Oggetto: Impianto Pilota Geotermico denominato Castel Giorgio così come definito dall'art.9 del D. Lgs. n. 28 del 03/03/2011, da realizzarsi in Provincia di Terni, nel Comune di Castel Giorgio (TR)/ Osservazioni su II° ripubblicazione in scadenza 08.07.2014.

OSSERVAZIONI

**AI SENSI DELL'ART.24 (CONSULTAZIONE) DEL D.LGS. 152/2006 E SS. MM. E II.
ALL' IMPIANTO PILOTA GEOTERMICO DENOMINATO CASTEL GIORGIO
COSÌ COME DEFINITO DALL'ART. 9 DEL D.LGS. N. 28 DEL 3 MARZO 2011
COMUNE DI CASTEL GIORGIO (TR)
A SEGUITO DI RIPUBBLICAZIONE DOCUMENTAZIONE INTEGRATIVA
AVVENUTA IN DATA 09.05.2014
CON TERMINE PRESENTAZIONE OSSERVAZIONI DEL PUBBLICO
DELL' 08.07.2014**

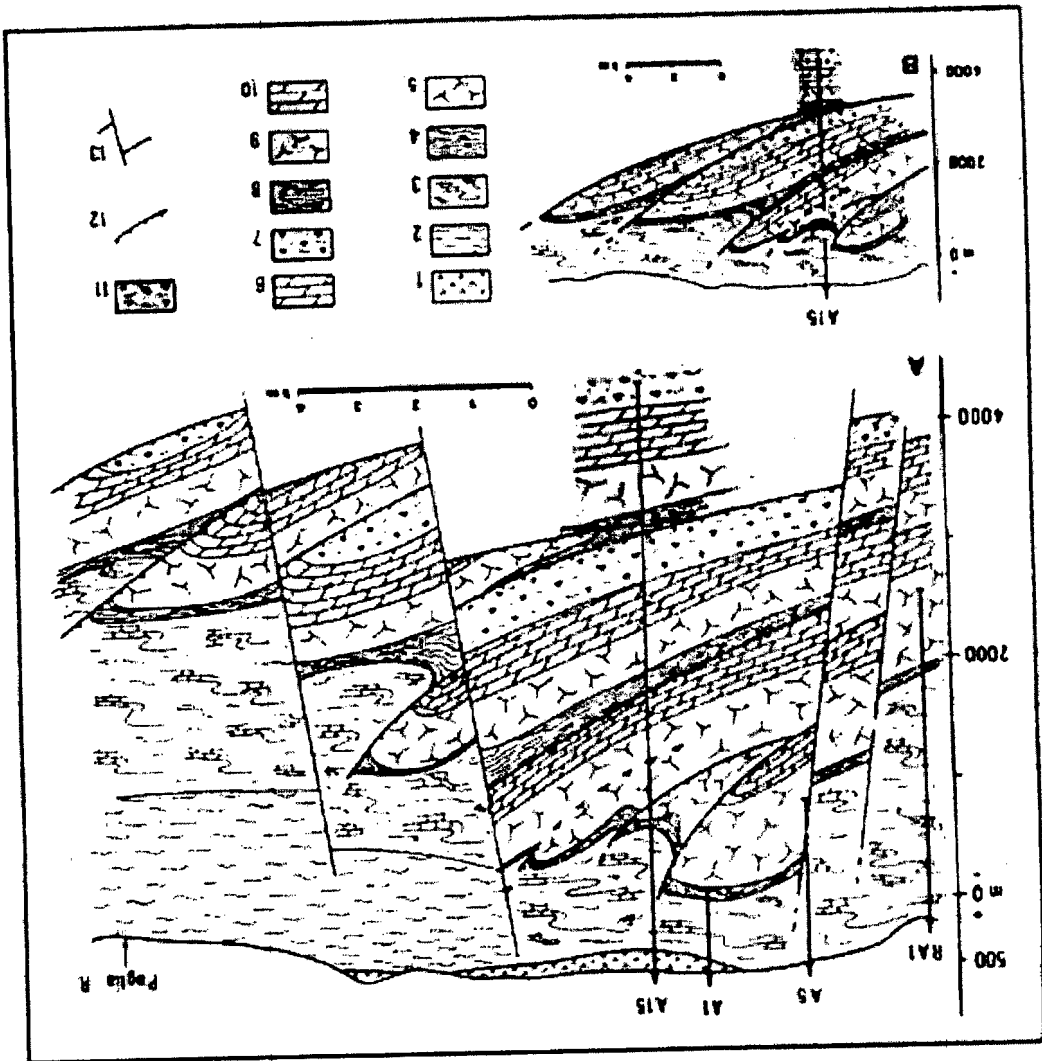
A pag. 65 si cita "...La sovrapposizione tettonica di queste unità carbonatiche costituisce un unico serbatoio geotermico di grande spessore (oltre 3700 m), caratterizzato da un gradiente geotermico molto basso ($< 0,3 \text{ }^\circ\text{C}/10 \text{ m}$) con temperatura variabile da 140°C a 210°C indicativo di una circolazione convettiva dei fluidi (Buonasorte et al. 1991)...."

La stessa figura citata da Buonasorte et al. 1989 (allegata), evidenzia la presenza di orizzonti scistosi a bassa permeabilità inframezzate alle serie carbonatiche, confermando le criticità sulla permeabilità del serbatoio e la continuità idraulica tra area di prelievo ed area di re-immissione.
